KLIMTOREN 10 METER

PRINSES MARGRIETKAZERNE

INGEBRUIKNAMEKEURING – EINDRAPPORTAGE (IK-E)

RAPPORT NR.
2020/IK/900072512

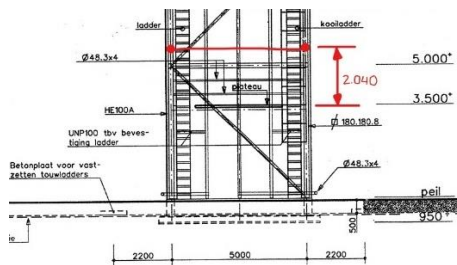
Meldingscode	Omschrijving	Maatregel	Afbeeldingen	
	Multiplex + balken zijn verwijderd.			
PMK/KT10 /2003	Op 2 plaatsen zijn nieuwe rudbugs aan weerszijde van een gat geplaatst.	ADVIES: De toelaatbaarheid van betreffende situatie dient door constructeur berekend te worden.		
	Situatie is toelaatbaar.

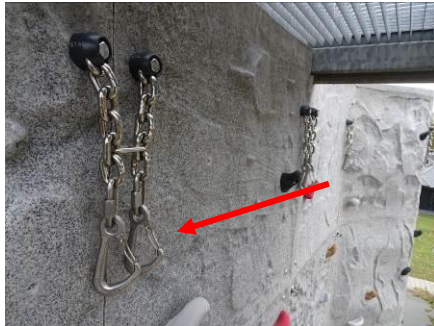
Meldingscode	Omschrijving	Maatregel	Afbeeldingen	
	Zekerkabel is aangebracht.			
PMK/KT10 /2006	Op enkele buizen is er lichte schade aan de galvanisatielaag met lichte corrosie tot gevolg. <i>Dit betreft vooralsnog geen risico-item!</i>	OPMERKING: Monitoren tijdens VI 2021.		
	Corrosie is verwijderd.
